AUSZUG AUS DEM SITZUNGSPROTOKOLL DER GEMEINDE OTTENHOFEN

Bebauungsplan 3. Änderung Ottenhofen Süd;
- Abwägung der Stellungnahmen aus der 1. Beteiligung der Träger öffentlicher Belange und der Öffentlichkeit
- Beschluss über erneute Auslegung / Satzungsbeschluss

Bebauungsplan Ottenhofen-Süd, 3. Änderung

Planstand – Entwurf in der Fassung vom 18.02.2020

Abb. 15 Bebauungsplan Lösungsvorschlag Bürger 1

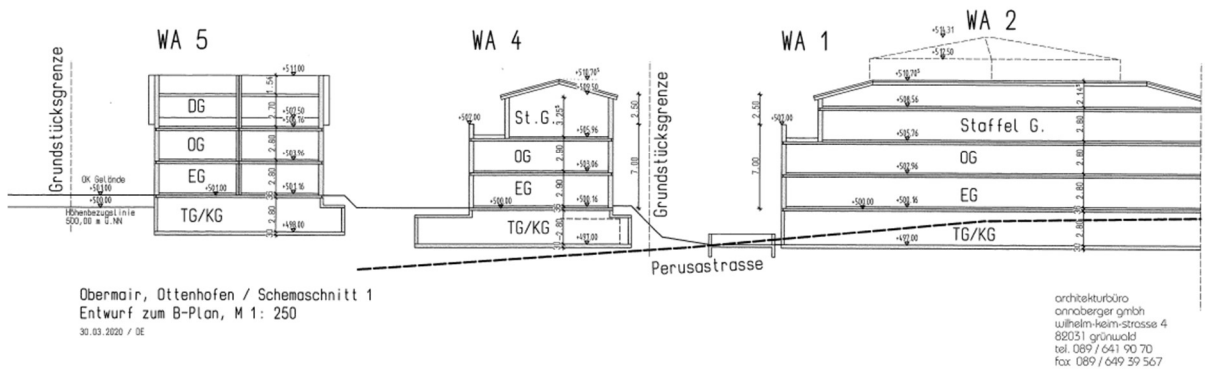
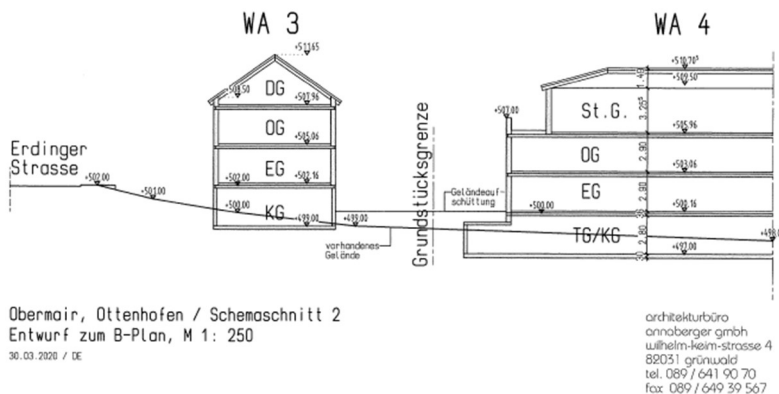
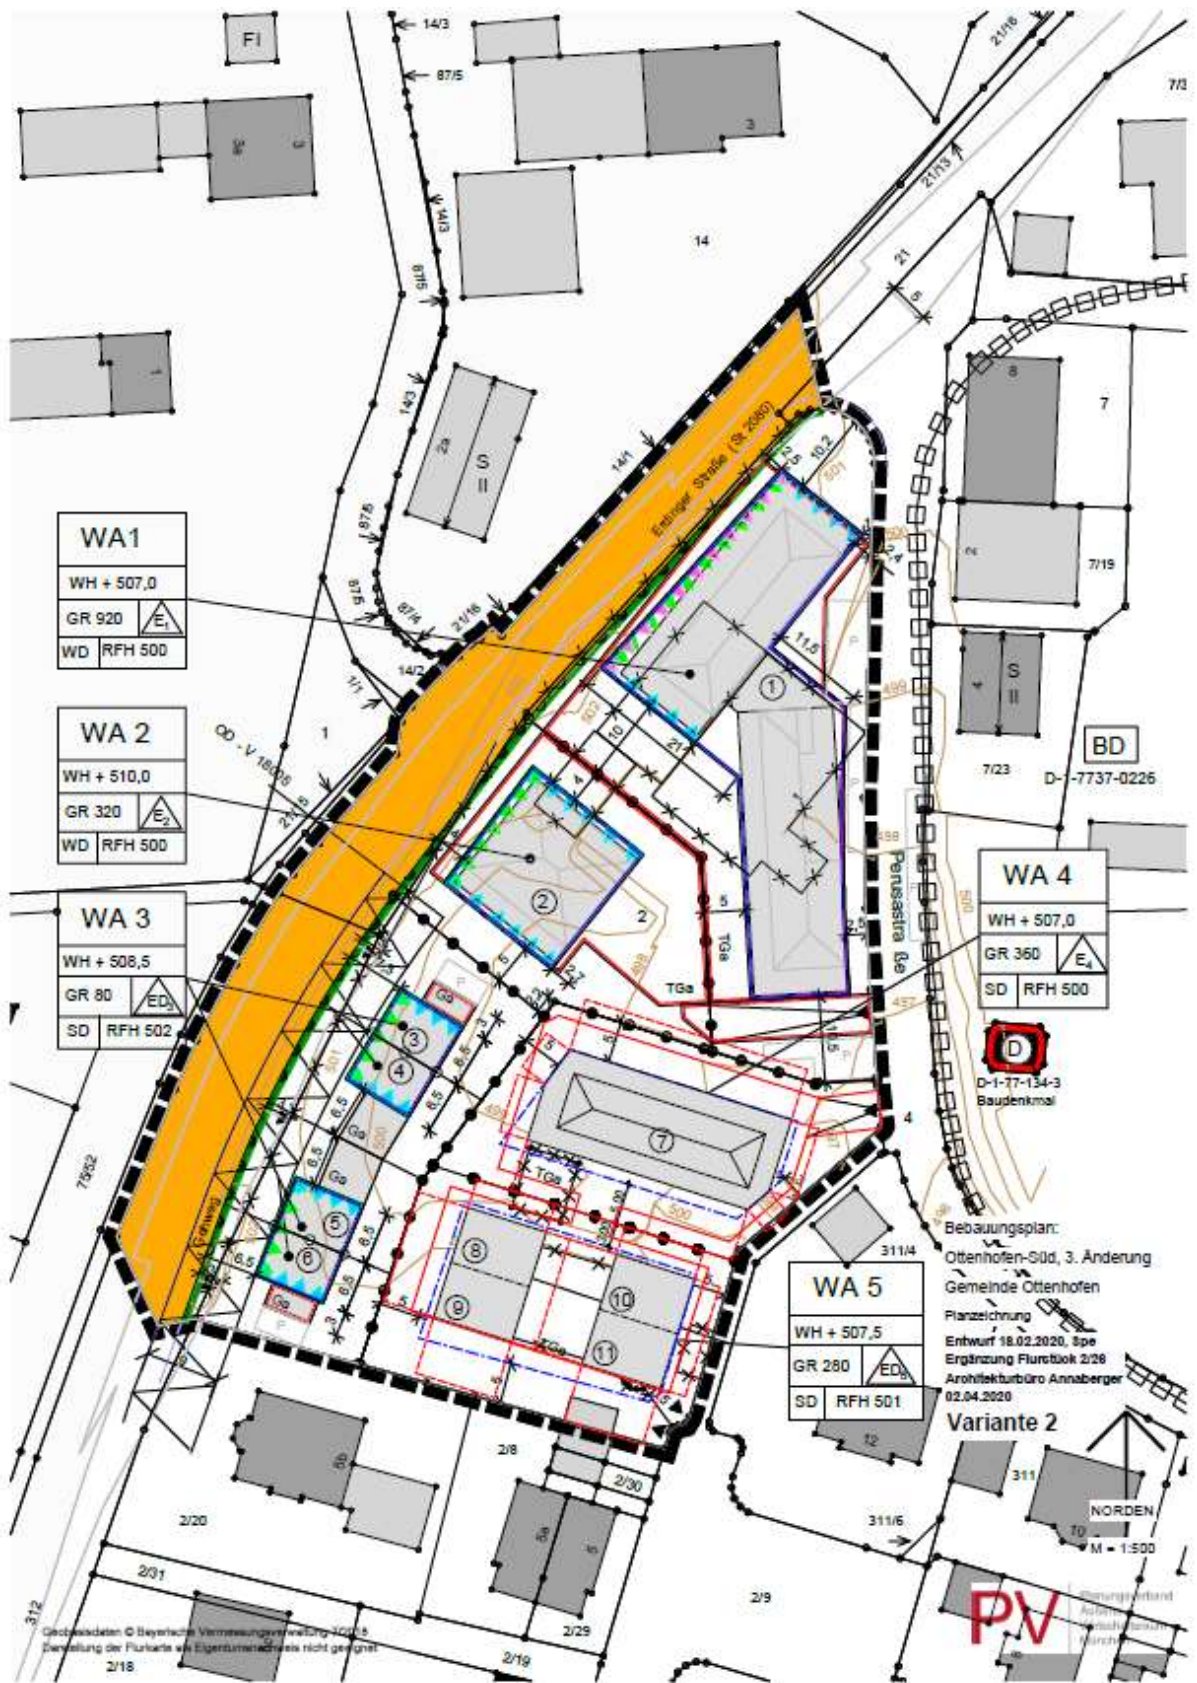
Der jetzige Entwurf des Bebauungsplanes würde bei der Umsetzung dazu führen, dass die Baulichkeiten bei WA 4 tiefer als alle anderen Baulichkeiten liegen würden, was bereits zu der beanstandenden Einkesselung führen würde. Bei den jetzigen Gegebenheiten würde zudem der Keller bei WA 3 aus dem Erdreich ragen, was zudem zur optischen Beeinträchtigung führen würde. Aus diesem Grund ist eine Auffüllung des Geländes erforderlich.

Bei WA 4: RFH auf 499 nach dem Bebauungsplan, wäre dies wieder vorprogrammiert. Deshalb muss die Rohfußbodenhöhe auf 500 erhöht werden, sodass auch hier aufgrund des gebotenen Oberflächenwasserschutzes eine Auffüllung des Geländes notwendig ist, die in dem Bebauungsplan nach dem derzeitigen Entwurf nicht vorgesehen ist.

Garten, Terrasse, Bereiche zwischen den Grundstücken; Stützmauern weisen nach dem derzeitigen Bebauungsplan lediglich eine Höhe von 1,3m über dem Gelände aus, so dass es erforderlich ist die RFB bei WA4 zu erhöhen und das Gelände aufzufüllen.

Zur Beseitigung der oben genannten Einwendungen überreiche ich nachfolgende Vorschläge, und zwar gemäß der Planung des von mir eingeschalteten Architekten Annaberger, gemäß Anl. 1., Anl. 2. und Anl. 3 und nehme hierzu stichwortmäßig Stellung:

Der Wunsch des Eigentümers war es, auf der Fläche nördlich seines Bestandsgebäudes ein weiteres Einzelhaus mit 6-8 Wohneinheiten oder zwei Doppelhäuser zu errichten. Nach Prüfung des Bauwunsches wurde in den Bebauungsplanentwurf ein Baufenster für ein Doppelhaus aufgenommen.

Der Gemeinde wurde vom Planungsverband empfohlen, für eine Bebauung mit einem Mehrfamilienwohnaus verschiedene Faktoren, wie Höhenlage, Abstandsflächen, Erschließung Bestand und Neubau, Stellplätze, genauer zu betrachten. Hintergrund hierfür war, dass sich hierdurch eventuell gemeinsame Erschließungen und Räume für Stellplätze ergeben und das Einfügen in das bewegte Gelände mit Gebäudehöhen und Geländemodellierung aufeinander abgestimmt wird.

Der Stellungnehmende verkennt, dass sich das Grundstück im Geltungsbereich eines Bebauungsplans befindet, nicht im unbeplanten Innenbereich nach § 34 BauGB. Im Geltungsbereich eines Bebauungsplans sind gemäß § 30 BauGB Vorhaben zulässig, wenn sie diesen Festsetzungen nicht widersprechen und die Erschließung gesichert ist. Eine Anwendung des § 34 BauGB (unbeplanter Innenbereich) entfällt im gegenständlichen Fall. Es gibt somit zunächst keine Notwendigkeit, eine Annäherung der zulässigen Grundflächen und Geschossflächen zwischen den Grundstücken anzustreben, wie es in einem Gebiet nach § 34 BauGB erforderlich wäre. Dort ergibt sich das Maß der baulichen Nutzung aus dem Maßstab der näheren Umgebung. Dies ist vorliegend nicht der Fall. Hier wird das Maß bereits durch den bisher rechtsverbindlichen Bebauungsplan geregelt. Durch die Änderung des Bebauungsplanes wird der bisher rechtsverbindliche Bebauungsplan ersetzt.
